DRHE-SEIA-0390-2022

Por medio de la presente, de acuerdo a lo establecido en el artículo 43 de Decreto Ejecutivo 123 del 14 de agosto de 2009, modificado por el Decreto Ejecutivo de 155 de agosto de 2011, le solicitamos primera información aclaratoria al Estudio de Impacto Ambiental (EsIA) Categoría I, denominado **“ESTUDIO, DISEÑO Y CONSTRUCCIÓN DEL CENTRO DE COMBATE SION COHEN, UBICADO EN EL CORREGIMIENTO DE CHITRÉ, DISTRITO DE CHITRÉ, PROVINCIA DE HERRERA, URBANIZACIÓN CANTARRANA, CALLE MELITON MARTIN”**, a desarrollarse en el Corregimiento de Chitré (Cabecera), distrito de Chitré, provincia de Herrera, en lo siguiente:

Por este medio damos respuesta a la Nota Aclaratoria N° DRHE-SEIA-0390-2022, relacionada con el Estudio de Impacto Ambiental, categoría I: "**ESTUDIO, DISEÑO Y CONSTRUCCIÓN DEL CENTRO DE SION COHEN UBICADO EN EL CORREGIMIENTO DE CHITRE, DISTRITO DE CHITRE, PROVINCIA DE HERRERA, URBANIZACIÓN CANTARRANA, CALLE MELITON MARTIN**", ubicado en el corregimiento Chitré, Distrito de Chitré, provincia de Herrera, para su continuidad en el proceso de evaluación.

INFORME TÉCNICO DE EVALUACIÓN DEL ESTUDIO DE IMPACTO AMBIENTAL DENOMINADO “ESTUDIO, DISEÑO Y CONSTRUCCIÓN DEL

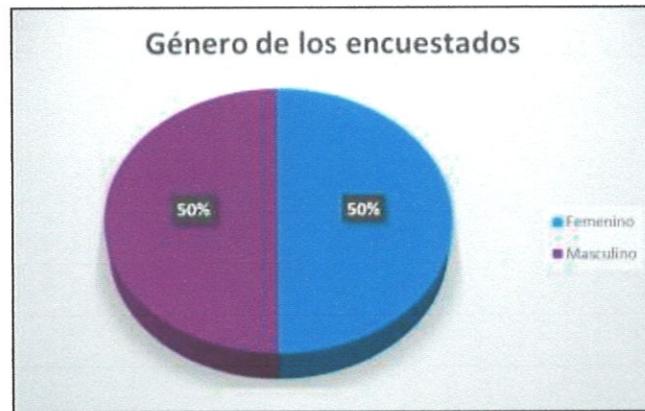
a) Indicar si los dos árboles existentes a lo interno de la finca, serán talados con el desarrollo del proyecto.

Los arboles existentes dentro del área del proyecto procederán a ser talados.

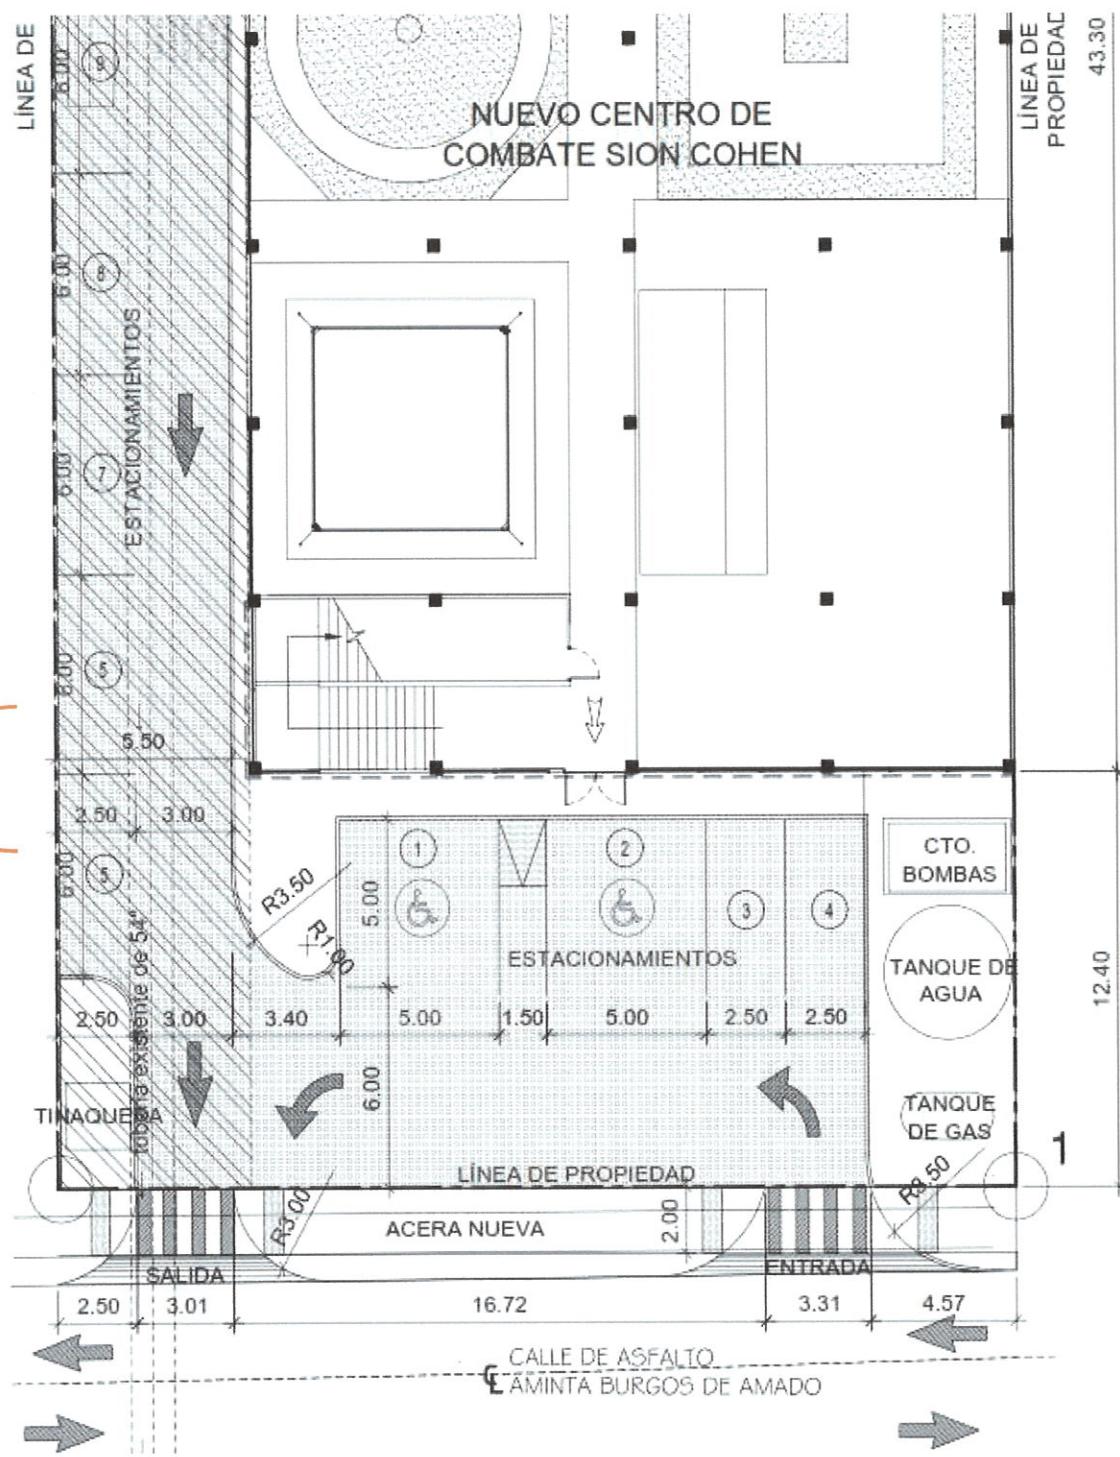
b) Presentar plano del sistema pluvial aprobado por el Ministerio de Obras Públicas, Dirección de Estudios y Diseño.

El Ministerio de Obra Pública indica que basado en la resolución 067 del 12 de abril del 2021 el proyecto estaría cumpliendo con los requisitos referente al sistema Pluvial existente, el cual indica lo siguiente:

- Al existir una alcantarilla pluvial de 1.20 metros de ancho se le debe dejar una servidumbre de 2.00 metros a partir de la cara exterior del tubo en ambos lados, como indica la pagina 241 de la gaceta oficial digital, del martes 15 de junio de 2021. Se anexa extracto:

Actualmente se está cumpliendo dejando una servidumbre de 5.50 metros, ver la siguiente imagen:

ANEXO 1

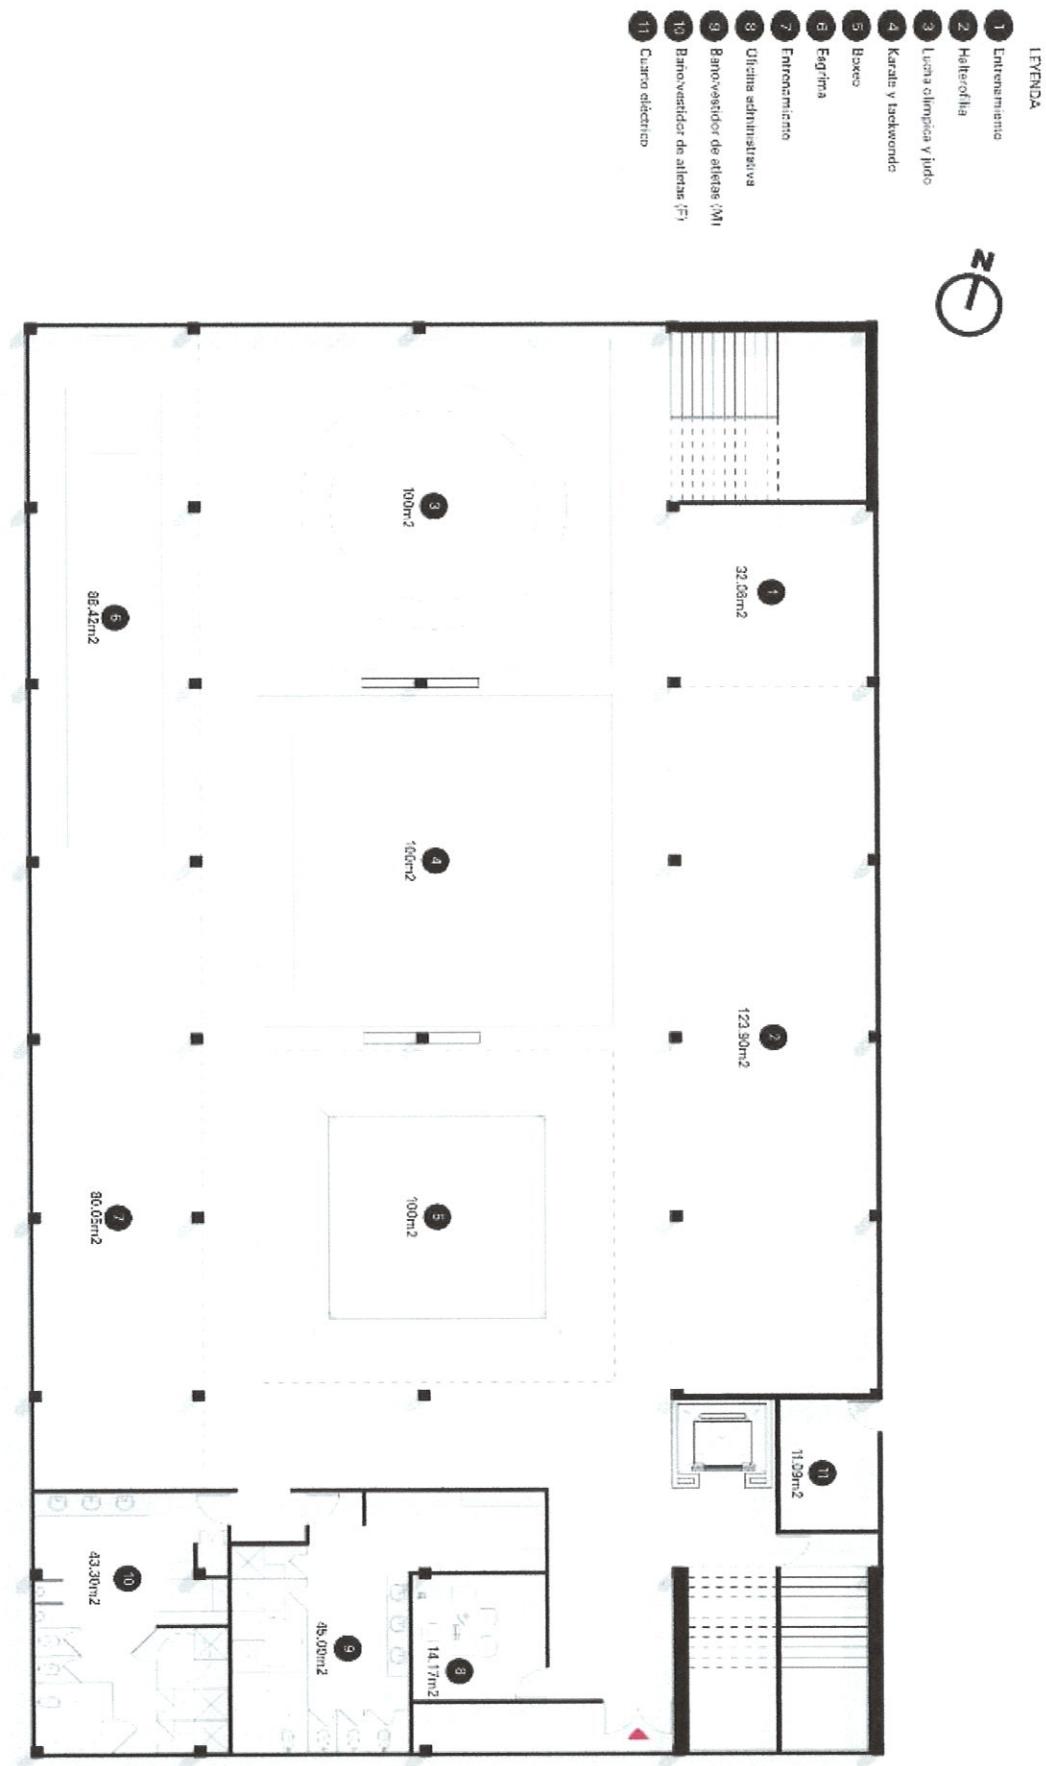
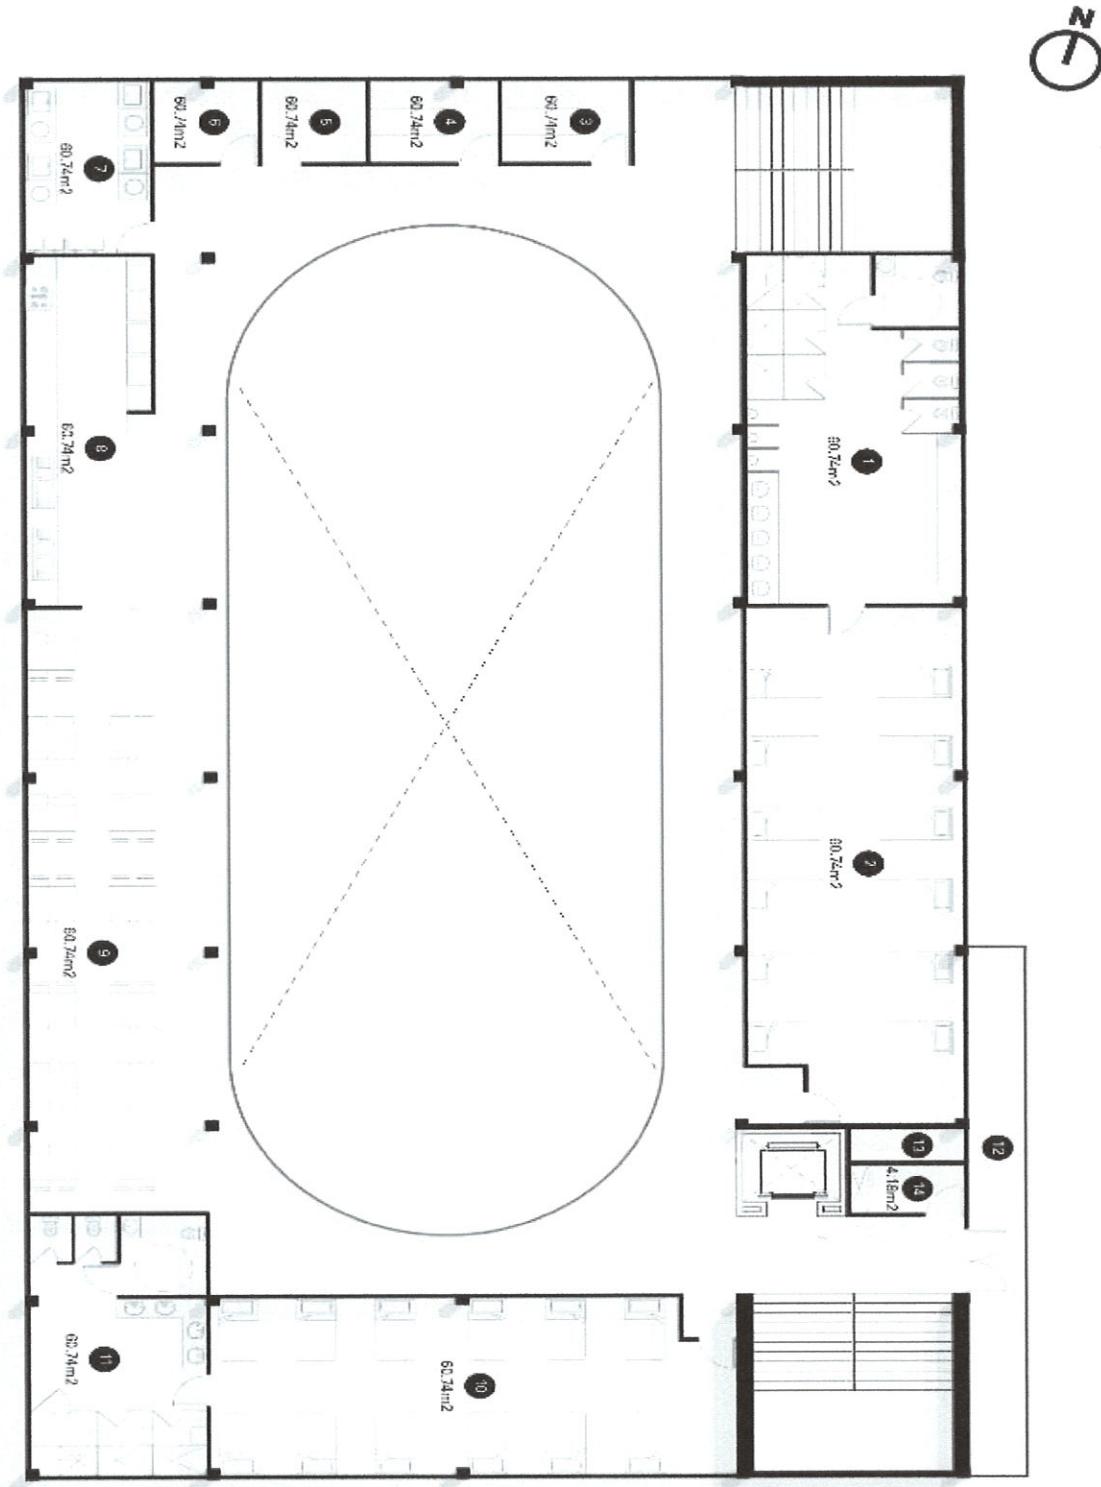
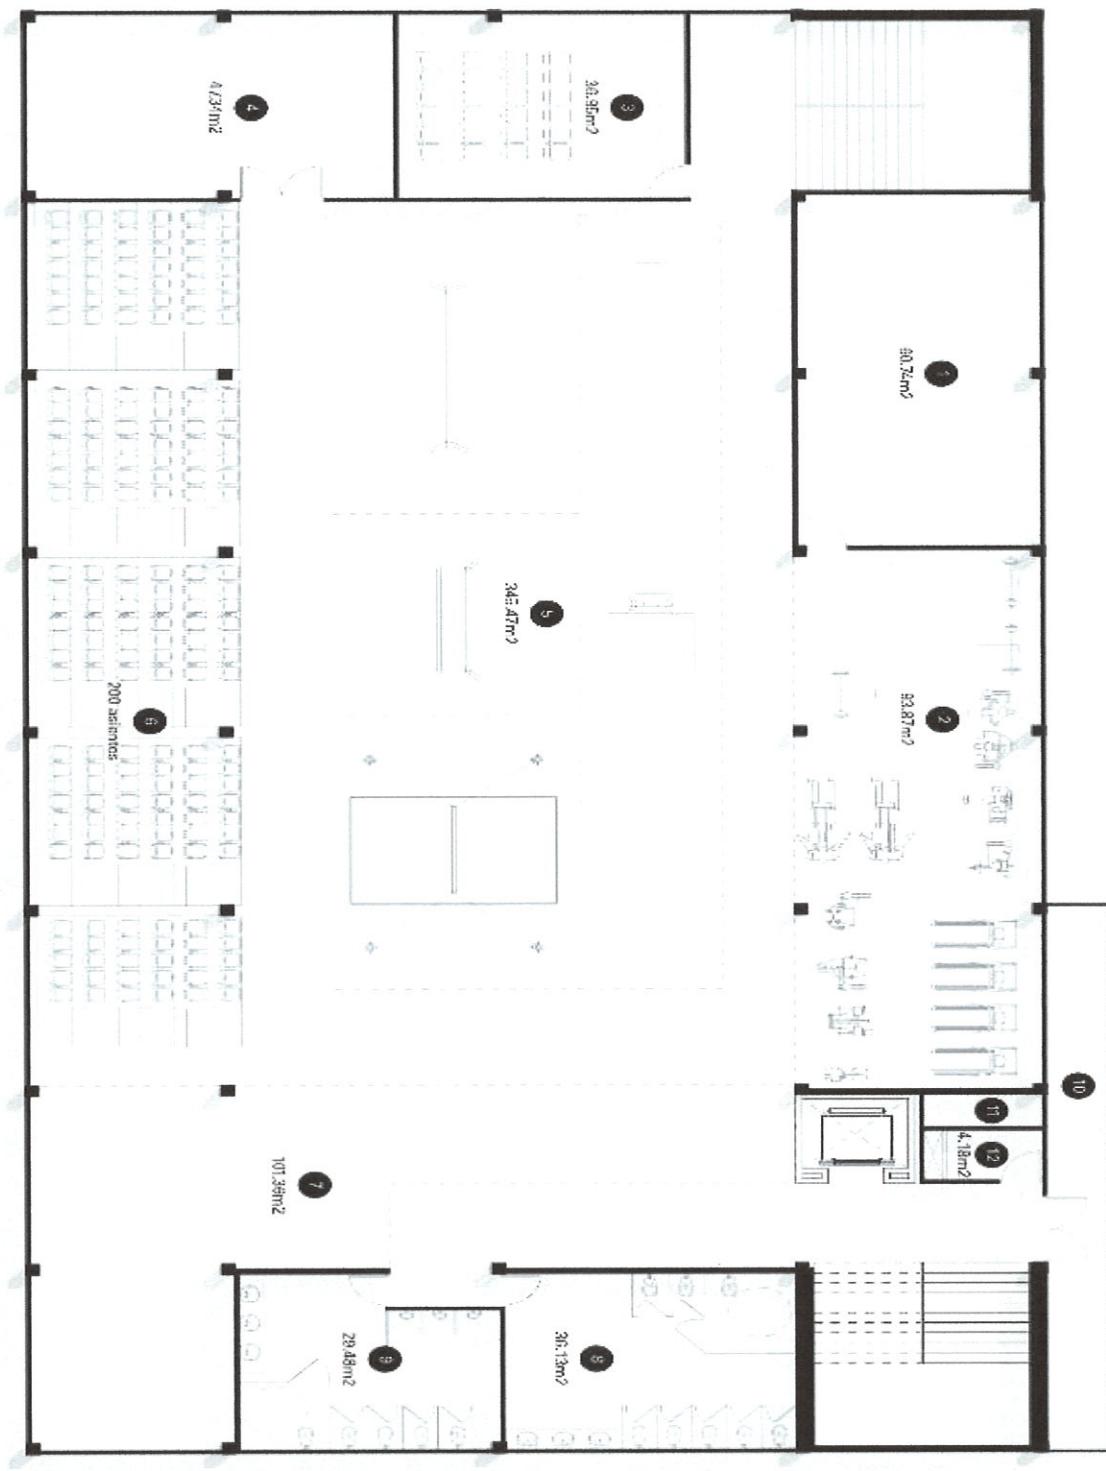
- c) Establecer en un desglose de áreas abiertas y cerradas (por plantas), el área total de construcción del proyecto.
 - d) Aportar planos del proyecto, incluyendo los distintos niveles que tendrá la edificación, con el correspondiente desglose de áreas.

d) Aportar los planos del proyecto, incluyendo los distintos niveles que tendrá la edificación, con el correspondiente desglose de áreas.

Se encuentran anexos en la parte posterior del documento. Anexo 1.

PLANTA DE DEMOLICIÓN

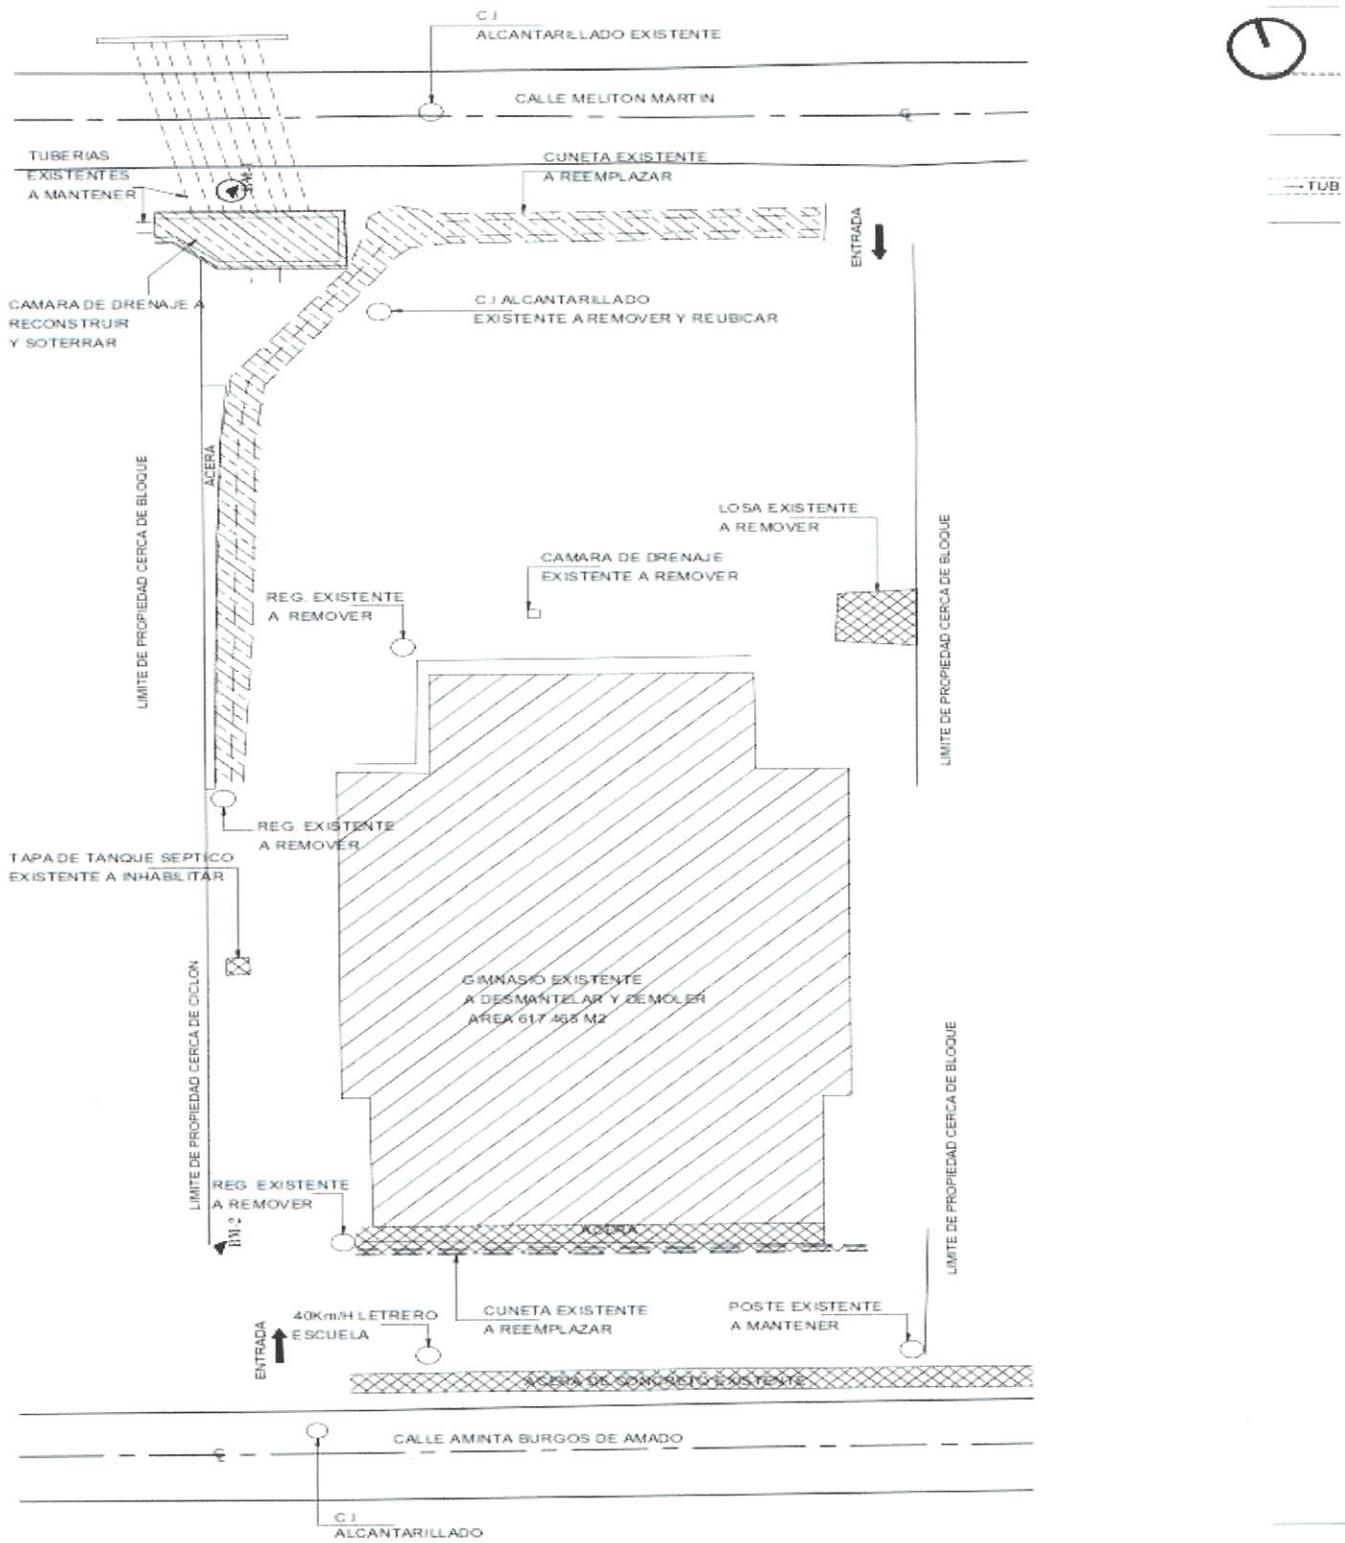
- a) Incluir la superficie ocupada en metros cuadrados por la estructura actual Gimnasio de Lucha Sion Cohen.
 - b) Indicar los sitios de disposición final de los desechos generados producto de la demolición de la estructura existente. En caso de que dichos material, sea dispuesto en un sitio diferente al Vertedero Municipal de Chitré, deberá indicar mediante coordenadas UTM (aportando respectivo Datum), el sitio de disposición final de dicho material, autorización notariada por parte del propietario del predio en el cual se vaya a depositar dicho material, copia de cédula del propietario, y en caso de ser persona jurídica, aportar certificación de sociedad expedida por Registro Público con una vigencia mínima de 3 meses y copia de cédula de Representante Legal de la Sociedad.

La superficie ocupada por la estructura actual del gimnasio Sion Cohen es de 617.47 m². Se anexa levantamiento de edificación existente. **Anexo 2**

CERTIFICACION DE USO DE SUELO

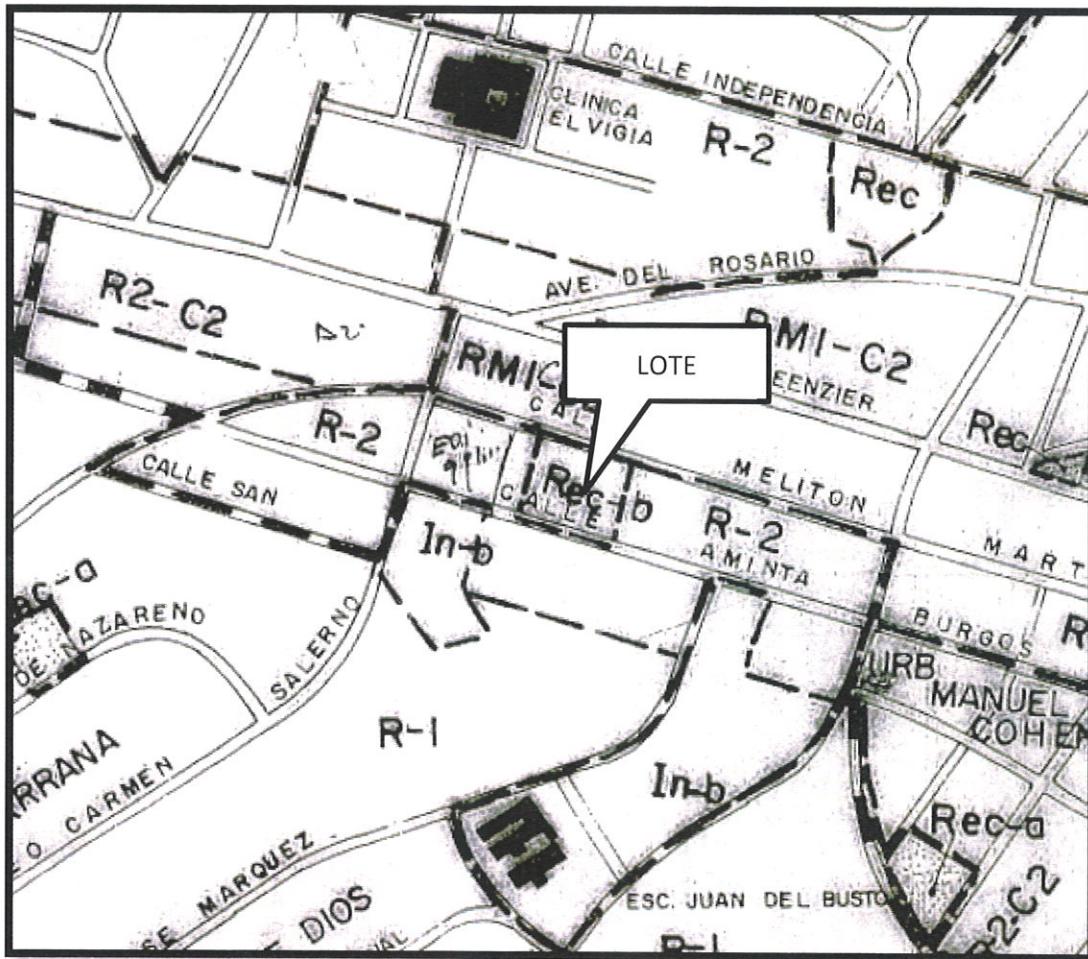
a) Presentar certificación de zonificación de la finca 9663, Folio 382, emitida por el Ministerio de Vivienda y Ordenamiento Territorial.

Se encuentra anexa en la parte posterior del documento. **Anexo 4**
